Boletín
informativo N° 49

HA 62 / Modificación diseño de guarnición.

AG335E

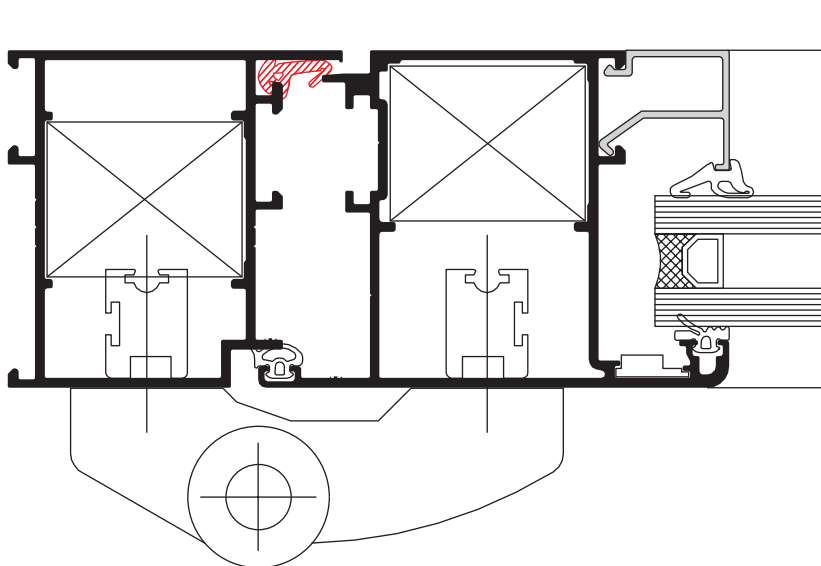
Hemos verificado que la guarnición **AG335E** que se utiliza en el perfil **ADR 1480**, marco de puerta de abrir al exterior, tiene tendencia a salirse del alojamiento del perfil.

Siendo una tipología cuyo sistema de hermeticidad es el de doble contacto, no es admisible que uno de esos contactos se pierda, sin mencionar el aspecto estético desagradable que se presenta cuando un burlete o guarnición se desprende parcial o totalmente.

Para evitar estos inconvenientes, hemos solicitado a la firma Perfigom que modifique la parte del burlete que va colocada dentro de la cava del perfil.

El resultado ha sido satisfactorio y el burlete modificado, que no cambiará su denominación, está disponible para su comercialización.
